**Avis de la Mission Régionale d'Autorité environnementale
Nouvelle-Aquitaine
sur le projet de parc agrivoltaïque au sol à Bouglon (47)**

n°MRAe 2024APNA210

Localisation du projet : Commune de Bouglon (47)
Maître(s) d'ouvrage(s) : société Reden
Avis émis à la demande de l'Autorité décisionnaire : le préfet du Lot-et-Garonne
En date du : 3 septembre 2024
Dans le cadre de la procédure d'autorisation : Permis de construire
L'Agence régionale de santé et le préfet de département au titre de ses attributions dans le domaine de l'environnement ayant été consultés.

Plan masse du projet - Extrait étude impact page 31

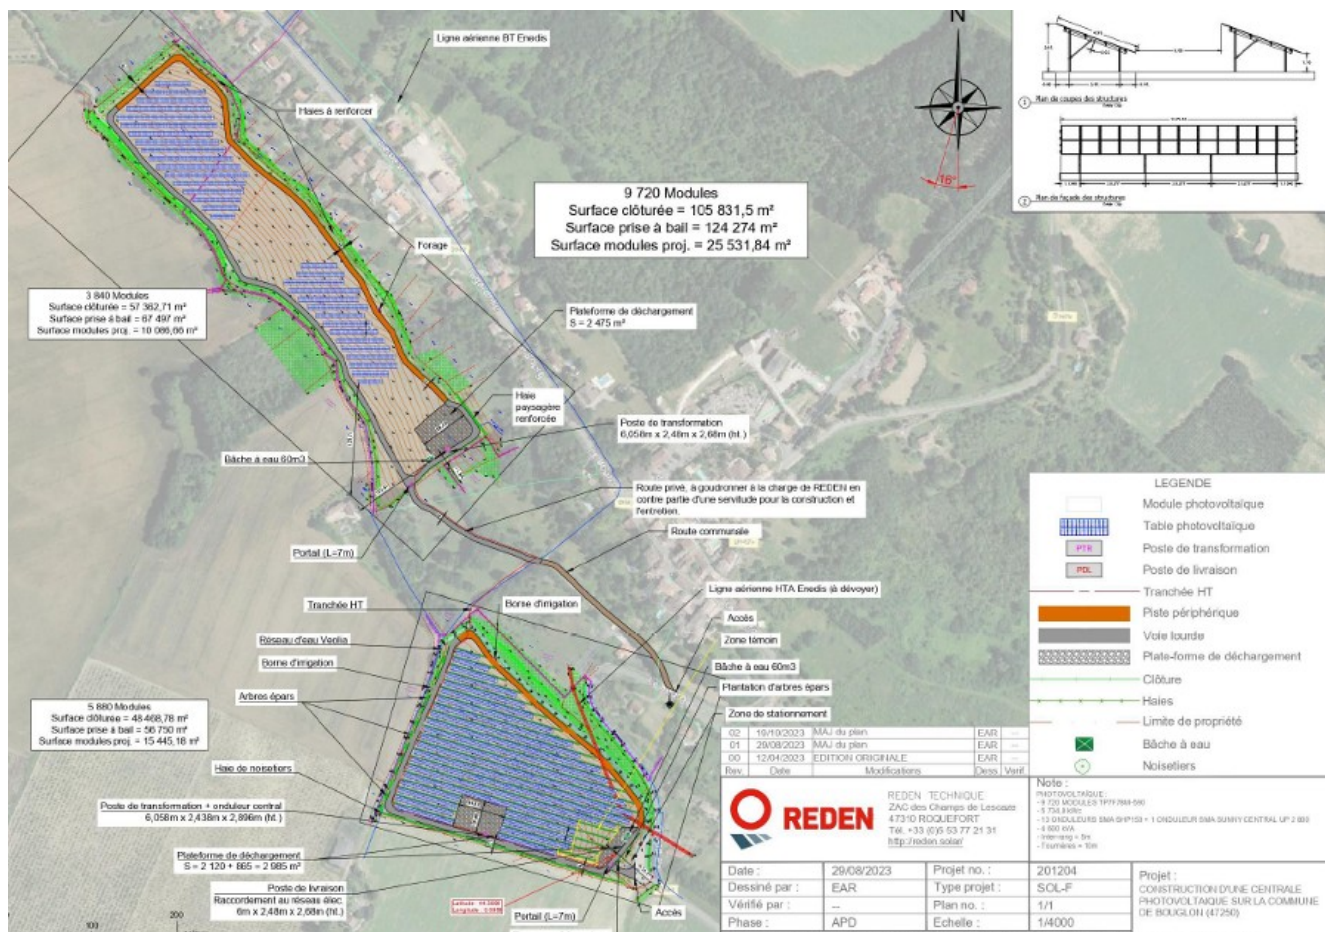
La MRAe recommande de produire une carte de synthèse de la hiérarchisation des enjeux du site (habitats naturels, faune et flore, habitats de repos, de reproduction et d'alimentation) sur laquelle sera superposé le plan masse du projet.

Localisation des zones humides et milieux aquatiques – extrait étude d'impact page 163

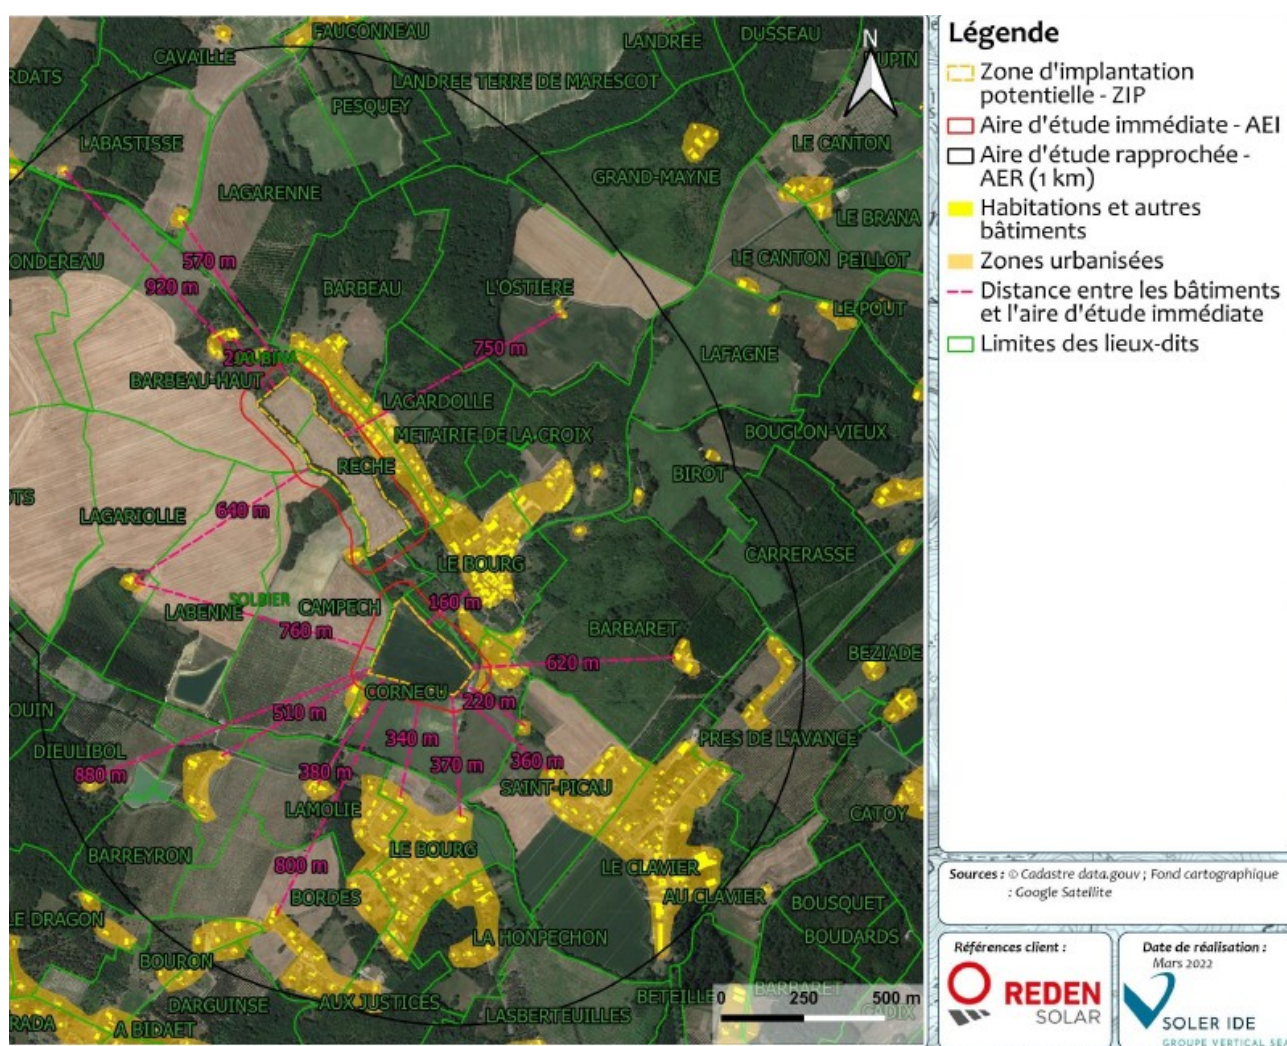
Les investigations portant sur les habitats ont mis en évidence la présence d'une **zone humide** sur une surface voisine de 244 m² dans la bande des 50 m entourant la ZIP (critère botanique). La présence de zone humide dans la ZIP est par contre indéterminée. En effet, les sondages pédologiques réalisés ne sont pas interprétables du fait de la nature du sol. L'arrêté du 24 juin 2018 précisant les critères de définition et délimitation des zones humides demande dans ce cas la réalisation d'une expertise des conditions hydrogéomorphologiques (en particulier profondeur maximale du toit de la nappe et durée d'engorgement en eau) pour apprécier la saturation prolongée par l'eau dans les cinquante premiers centimètres de sol (utilisation d'un piézomètre).

La MRAe recommande qu'une expertise des conditions hydrogéomorphologiques soit réalisée pour apprécier la saturation prolongée par l'eau dans les cinquante premiers centimètres de sol, seule à même de permettre de statuer sur la présence ou non de zones humides dans le site d'implantation du projet.

Enjeux écologiques par rapport au projet – extrait étude d'impact page 299

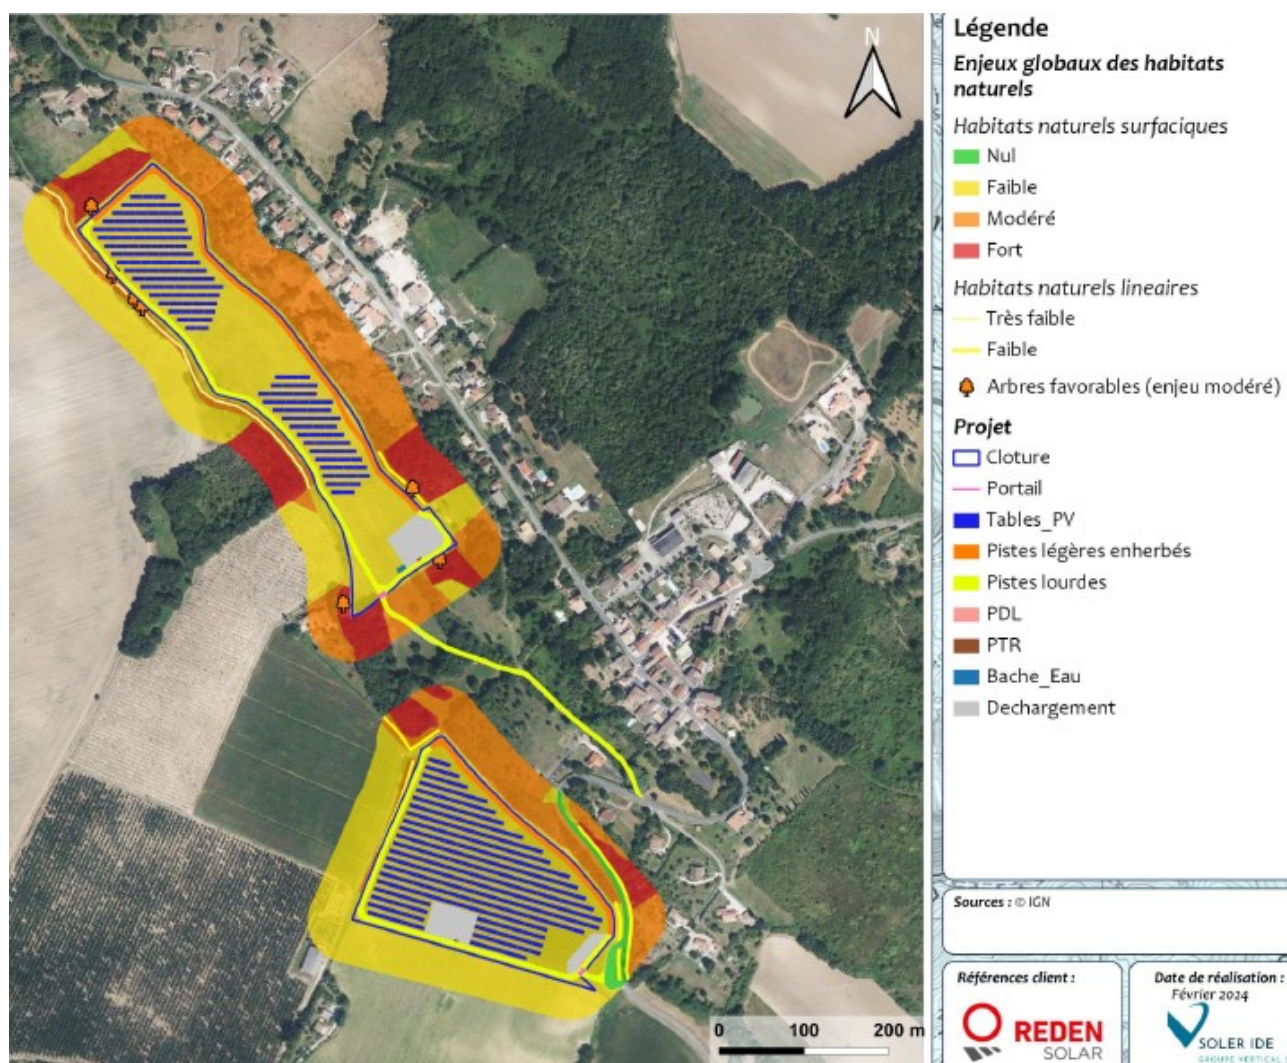
L'étude propose en page 299 un plan des enjeux écologiques dans l'aire d'étude immédiate sur lequel est superposé le projet. Celui-ci est repris ci-après. Il montre que la piste lourde d'accès à l'îlot nord du projet est prévue dans un secteur n'ayant pas fait l'objet d'investigations préalables (habitats, flore, faune et zones

La MRAe recommande que la piste lourde soit conçue et son tracé défini à l'issue d'une démarche Éviter Réduire Compenser consécutive à la réalisation d'un inventaire de l'état initial de sa zone d'implantation (milieux physique, naturel et humain).
